改善箇所説明図

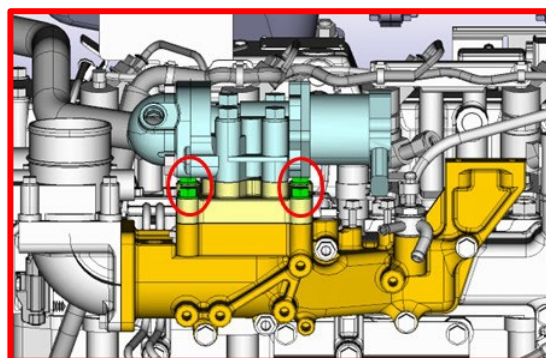
基準不適合箇所

ショベル・ローダに搭載したエンジンにおいて、締め付け工具の故障と出荷前検査の不備によりEGRガス混合部の吸気コレクタ取付ボルトの締め付トルクに不足が発生した。(規定20.4 N・mに対し約5 N・m)

そのため、そのまま使用を継続すると、ボルト緩みにより吸気コレクタの合わせ面に口開きが発生し、後処理装置を通過しない排気ガスが流出するおそれがある。

改善措置の内容

吸気コレクタ取付ボルトの増し締め処置を実施する。

識別

エンジン上部のカバー側面に白色のマーキングペイントを塗布する。
